RF → LC preselector → LNA → Mixer1(→10.7MHz) → 10.7MHz filter → Mixer2(→455kHz) → 455kHz filter → AM detector → Audio amp

Schematic	SI5351_TCXO_WithMixerAndFilters	Create at	2025-08-31
		Update at	2026-03-28
Board	SI5351_TCXO_WithMixerAndFilters	Page	SI5351_TCXO
Drawn		SCH_SI5351_TCXO_WithMixerAndFilters_2025-08-07	
Reviewed			
		Version	Size	Page 2 Total 12
EasyEDA		V1.0	A4	EasyEDA.com

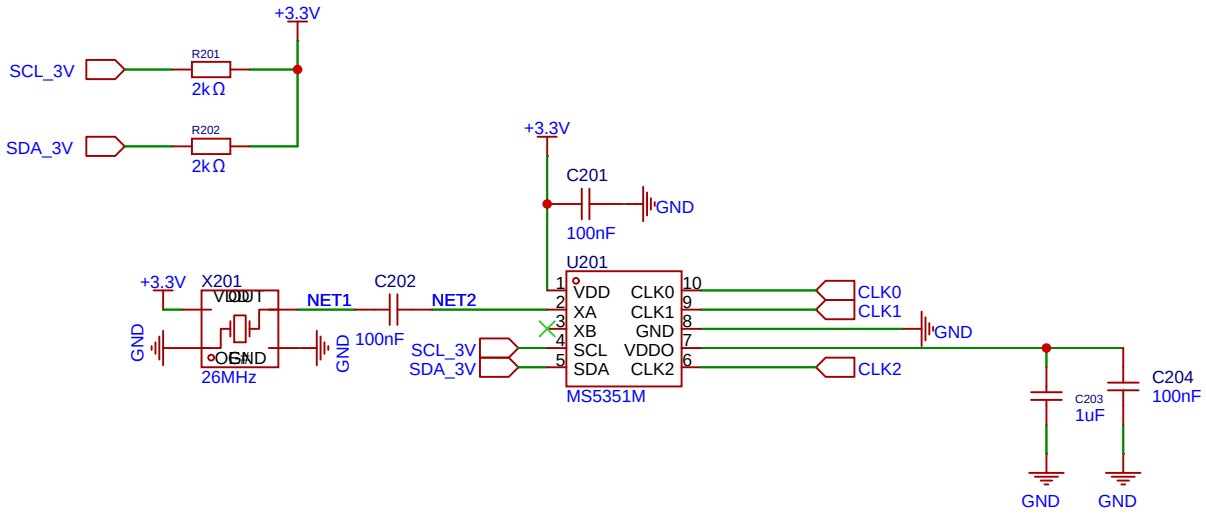
Det skal kontrolleres om kredsløbet svarer til Theonethatiwant, clockosc gør, men hvad med resten?

Skal decoupling fortsætte som den er nu? Eller simplificeres?

SDA_3V
Pull-up resistors @ 1k enable fast I2

Det skal kontrolleres om kredsløbet svarer til Theonethatiwant, clockosc gør, men hvad med resten?

Komponenter svarer til oprindeligt schematic.

Schematic	SI5351_TCXO_WithMixerAndFilters	Create at	2025-08-31
		Update at	2026-03-28
Board	SI5351_TCXO_WithMixerAndFilters	Page	RF_FILTER
Drawn		SCH_SI5351_TCXO_WithMixerAndFilters_2025-08-07	
Reviewed			
		Version	Size	Page 3 Total 12
EasyEDA		V1.0	A4	EasyEDA.com

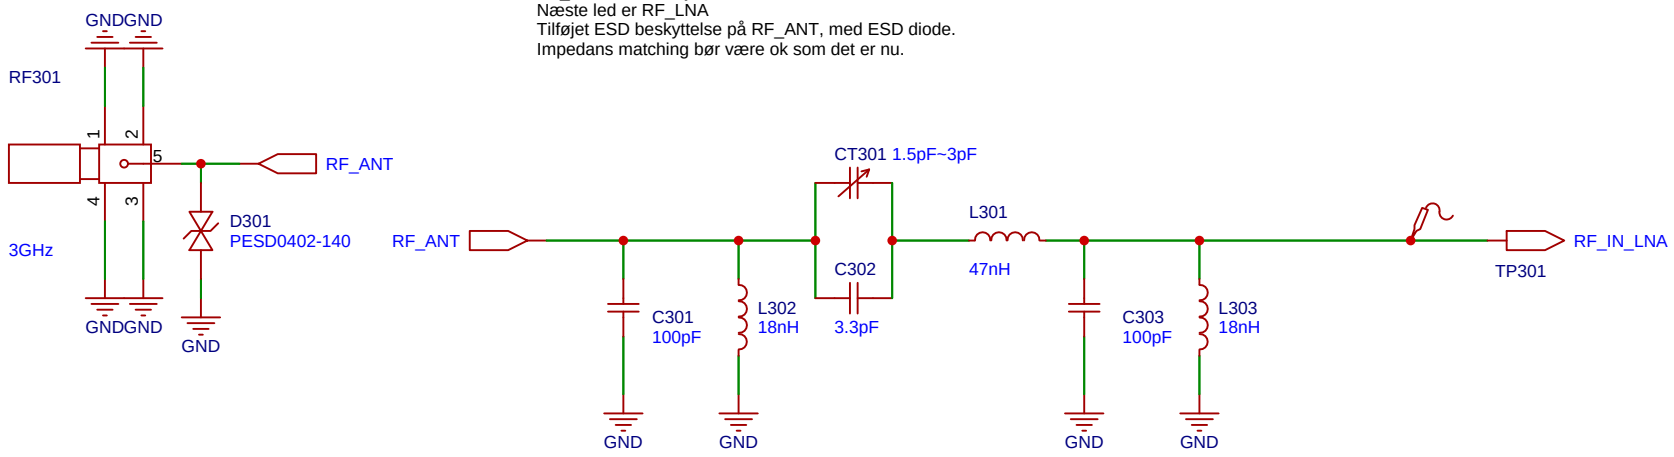
RF_Filter er blevet justeret sammen med Claude.
Næste led er RF_LNA
Tilføjet ESD beskyttelse på RF_ANT, med ESD diode.
Impedans matching bør være ok som det er nu.

Schematic	SI5351_TCXO_WithMixerAndFilters	Create at	2025-08-31
		Update at	2026-03-28
Board	SI5351_TCXO_WithMixerAndFilters	Page	RF_LNA
Drawn		SCH_SI5351_TCXO_WithMixerAndFilters_2025-08-07	
Reviewed			
		Version	Size	Page 4 Total 12
EasyEDA		V1.0	A4	EasyEDA.com

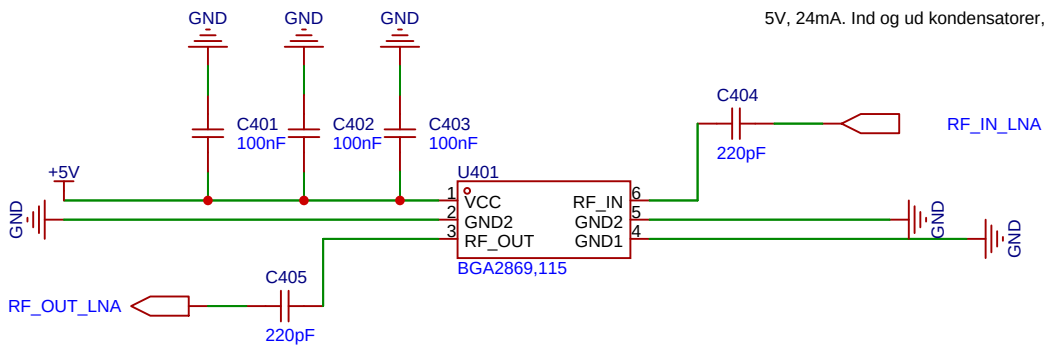
5V, 24mA. Ind og ud kondensatorer, samt decoupling.

Er decoupling som vi syntes den bør være??

Større er bedre, og samme komponent type er også bedre.. for eksempel 4x1uF eller 4x100nF

0805 bør være maksimal størrelse, gerne mindre, så det kan sidde tættere på..

Schematic	SI5351_TCXO_WithMixerAndFilters	Create at	2025-08-31
		Update at	2026-03-28
Board	SI5351_TCXO_WithMixerAndFilters	Page	IF1_FILTER
Drawn		SCH_SI5351_TCXO_WithMixerAndFilters_2025-08-07	
Reviewed			
		Version	Size	Page 6 Total 12
EasyEDA		V1.0	A4	EasyEDA.com

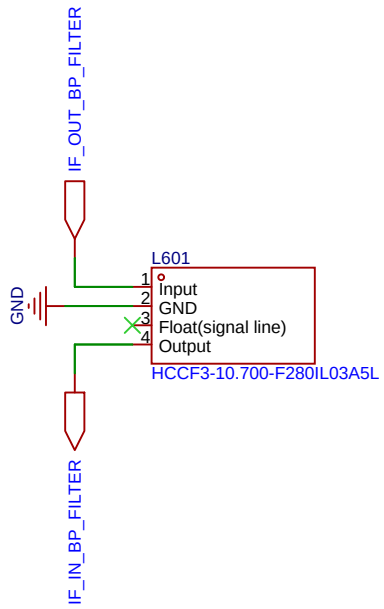
IF_Filter 1 Skal være 10.7MHz - Gerne mere, for eksempelvis 20MHz

Schematic	SI5351_TCXO_WithMixerAndFilters	Create at	2026-03-27
		Update at	2026-03-28
Board	SI5351_TCXO_WithMixerAndFilters	Page	IF_LNA
Drawn		SCH_SI5351_TCXO_WithMixerAndFilters_2025-08-07	
Reviewed			
		Version	Size	Page 8 Total 12
EasyEDA		V1.0	A4	EasyEDA.com

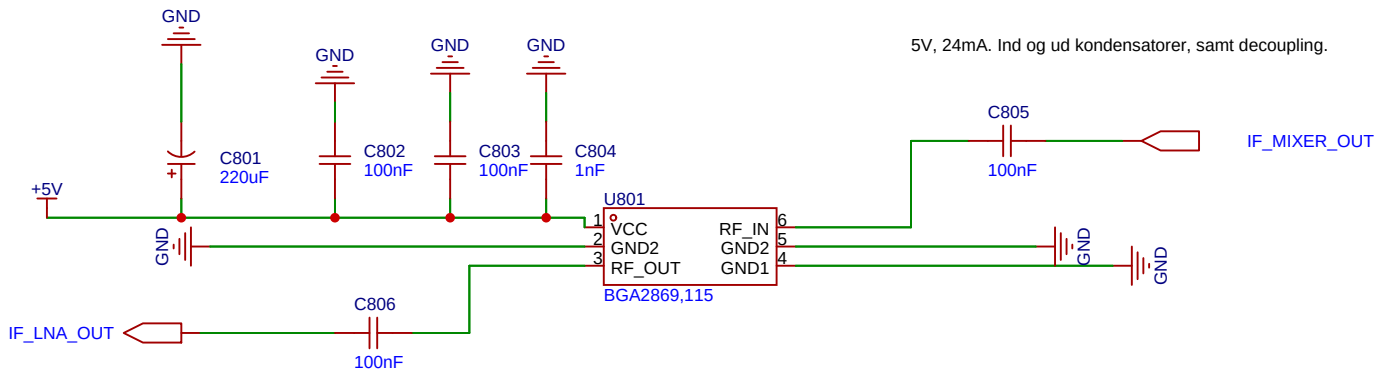
5V, 24mA. Ind og ud kondensatorer, samt decoupling.

Er decoupling som vi syntes den bør være??

Større er bedre, og samme komponent type er også bedre.. for eksempel 4x1uF eller 4x100nF

0805 bør være maksimal størrelse, gerne mindre, så det kan sidde tættere på..
